Dodatek č. 1

1. Smluvní strany uzavřely dne 29. 6. 2020 na základě výsledku zadávacího řízení veřejné zakázky nazvané **Centrum komplexní odborné podpory pro klienty se sluchovým postižením při VOŠ, SŠ, ZŠ a MŠ Štefánikova – stavební práce II**, zahájené uveřejněním výzvy k podání nabídek dne 31. 3. 2020 smlouvu o dílo (tato smlouva ve znění pozdějších změn dále jako „smlouva o dílo“ nebo „smlouva“).

Centrum komplexní odborné podpory pro klienty se sluchovým postižením při VOŠ, SŠ, ZŠ a MŠ Štefánikova – stavební práce II

věc: zdůvodnění záměny obvodové konstrukce objektu CKOP pro klienty se sluchovým postižením při VOŠ, SŠ,
ZŠ a MŠ Štefánikova – 3NP

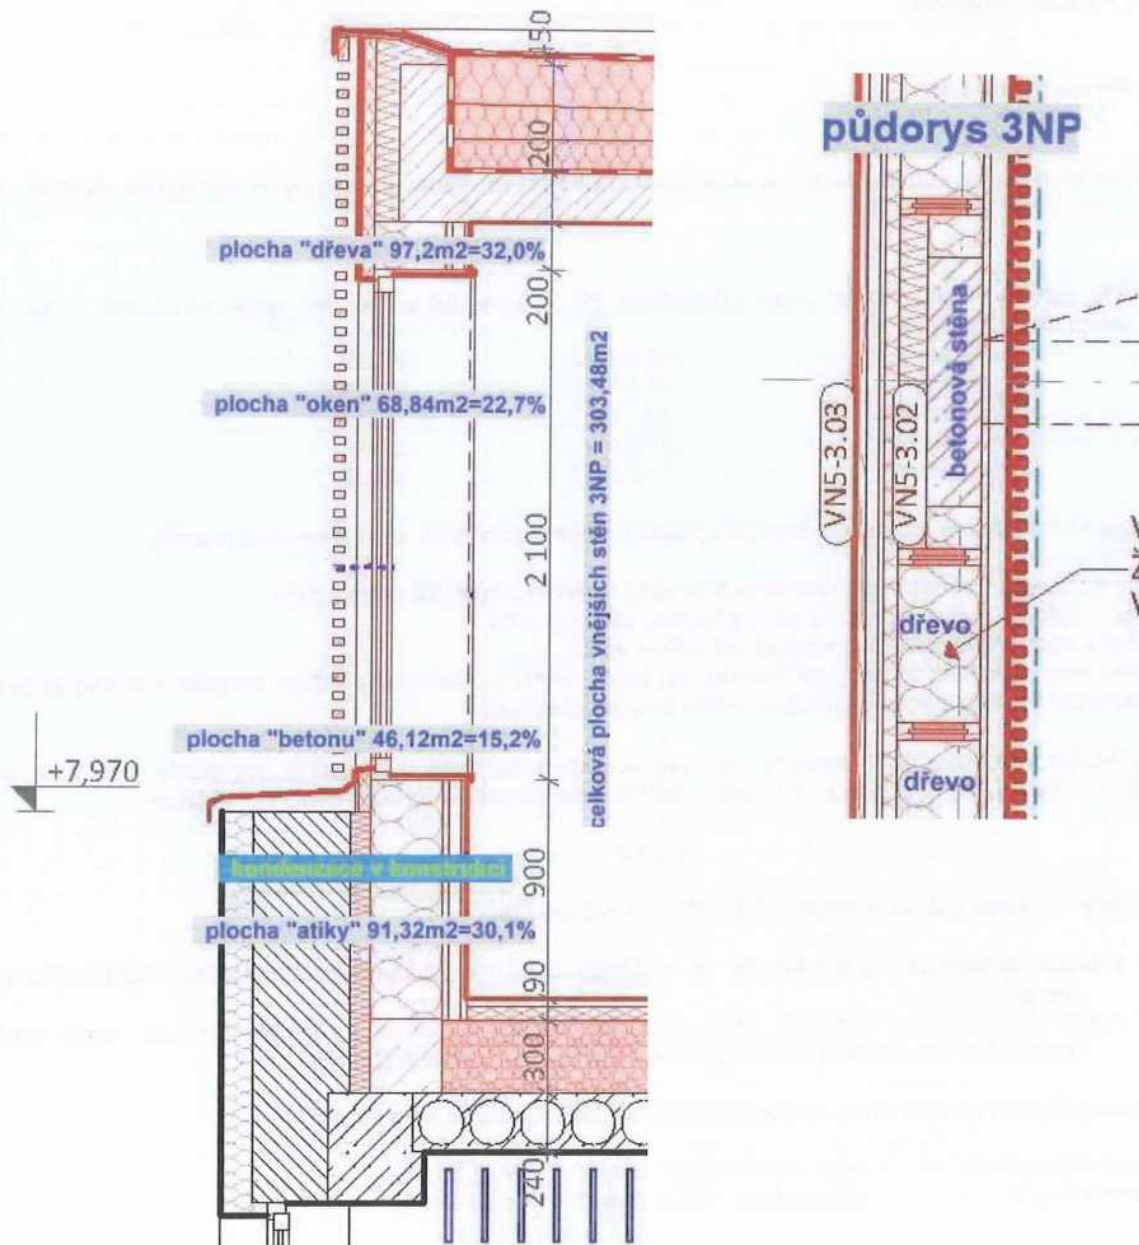
| ZMĚNOVÝ LIST | | Číslo ZL: 5 |
|--|--|-------------|
| Předmět změny: Změna skladby stěny (Zdivo + EPS GreyWall tl.220 + fasáda + plaňky) <u>Popis a zdůvodnění změny:</u> Změna skladby obvodových stěn nástavby ve 3.NP z důvodu zvýšení životnosti této konstrukce. Cena materiálu a prací podle nových položek soupisu stavebních prací je ve vztahu k nahrazovaným položkám nižší. Materiál podle nových položek soupisu stavebních prací je ve vztahu k nahrazovaným položkám kvalitativně vyšší. | | |

Na základě zjištěných skutečností a dle předložené PD je konstrukce 3NP její vnější obvodová stěna tvořena celkem čtyřmi druhy konstrukcí.

Jako základní důvody pro změnu obvodového pláště (dřevěné panely za zdivo) jsou tyto premisy:

- 1/ tepelný a zároveň vlhkostní tok v konstrukci je vždy směrem z interiéru do exteriéru
- 2/ v místě s teplotou rosného bodu vznikne přeměna páry na vodu
- 3/ pokud je v konstrukci nasákavý materiál tak pojme vodu
- 4/ v letním období (pokud se prohřeje konstrukce) tak se voda v konstrukci přemění na páru a postupně postoupí do exteriéru (kladná bilance kondenzace vodní páry v konstrukci)

Všechny konstrukce musí být navrženy tak, aby je zkondenzovaná vodní pára neohrozila, což úzce souvisí s opláštěním deskami na bázi dřeva, tzn. nesmí dojít ke kondenzaci vodní páry uvnitř konstrukce.

- A/ skladba konstrukce má být taková, že materiály mají mít postupně se zmenčující difúzní odpor (od int směrem do ext)
- B/ pokud je v konstrukci materiál, který mění své fyzikální vlastnosti v případě navlhnutí, nesmí vzniknout v konstrukci kondenzace (výrobky na bázi dřeva – zde svíslé nosníky)

Z výše uvedeného a na základě tepelně technických výpočtů je možno konstatovat:

| podmínky A + B | nelze splnit v ploše „atika“ | to je 30,1% |
| podmínky B | nelze splnit v ploše „dřevo“ | to je 32,0% |

Betaon a nenasákavá tepelná izolace splní podmínky A + B – zde ovšem není řešení pomocí dřevěných panelů.

Z výše uvedeného výčtu podmínek je nanejvýš zřejmé, že dřevěná konstrukce obvodového pláště je v tomto řešení pláště 3NP zcela nerealizovatelná (za běžných podmínek). Případné stavebně fyzikální řešení, které by zachovalo „dřevěnou variantu“ je neekonomické, energeticky náročné a zejména technicky nepřijatelné.
